Service Bulletin
NO.MSB2023-5M0-001

强制性
MANDATORY
服务通告
SERVICE BULLETIN
NO.MSB2023-5M0-001

关于更 C100F、CA500、CA510 机械燃油泵总成的服务通告。

图 1 压力表外接位置示意图

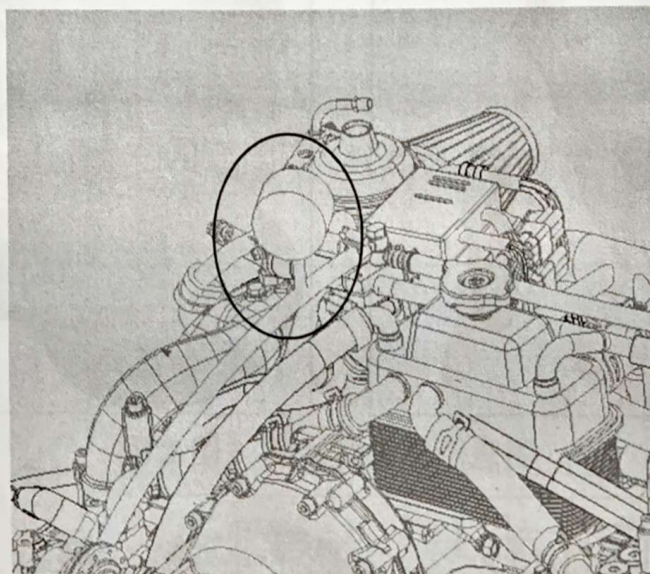
终端无燃油压力显示的用户，需外接压力表在油箱与机械燃油泵进油口之间确认燃油压力，如图 1。若压力低于 17KPa，则对机械燃油泵进行更换，零部件的获取可联系您的销售服务人员。

图 2-图 3 密封垫装配示意图

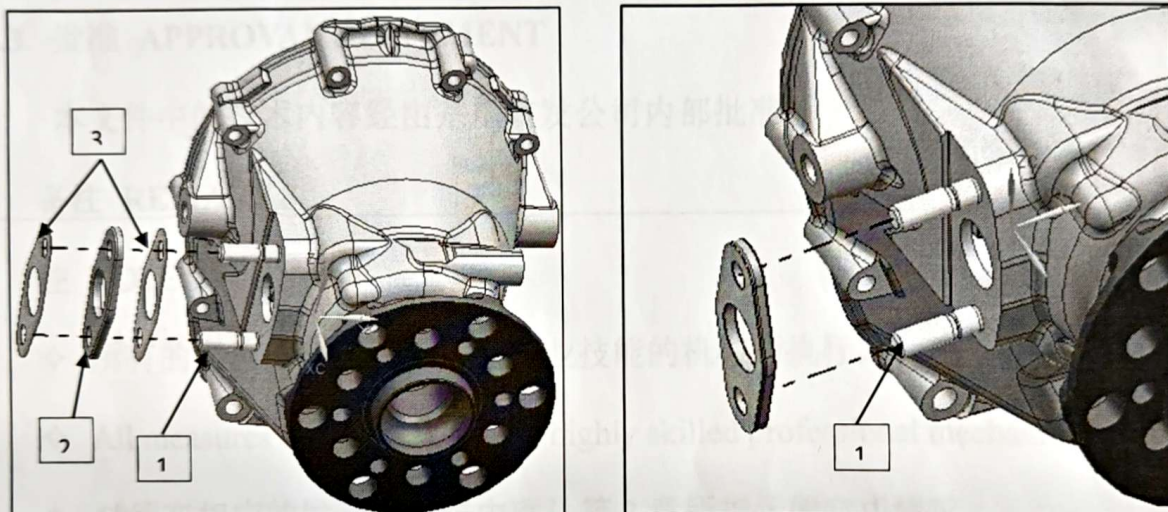
1、如图 2 所示，取 2 件 C80 机械燃油泵密封垫③与 1 件 C80 机械燃油泵垫片②，在机械燃油泵密封垫③的两面均匀涂抹乐泰 5910 平面密封胶，然后贴合在燃油泵垫片②两侧，如图 3 所示。清理多余的平面密封胶，然后安装到双头

螺柱①上。

注意：乐泰 5910 平面密封胶涂抹不能过厚，避免乐泰 5910 平面密封胶溢入发动机（按步骤 1 操作可有效避免），污染润滑系统。

图 4 机械燃油泵装配示意图

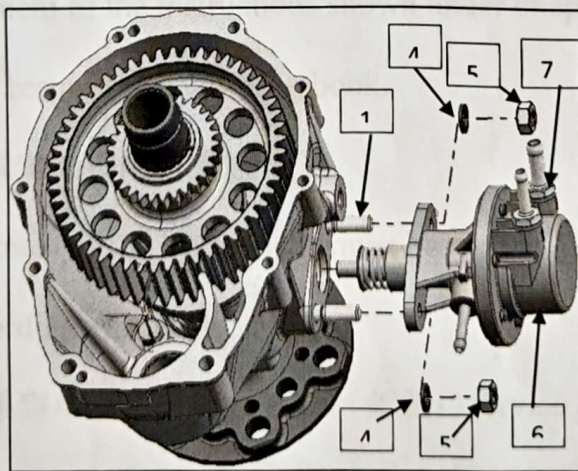
2、如图 4 所示，将机械燃油泵⑥安装到传动箱上，将 2 件鞍型弹簧垫圈 $\phi 8$ ④分别套在双头螺栓上，取 2 件螺母 M8⑤在螺纹上涂抹乐泰 243 螺纹胶，拧入双头螺柱①，用定扭矩扳手、开口头 S13 将其拧紧 $(15 \pm 1)N \cdot m$ 。

3、油管接头卡箍⑦拧紧扭矩 $(4.5 \pm 0.5)N \cdot m$ 。
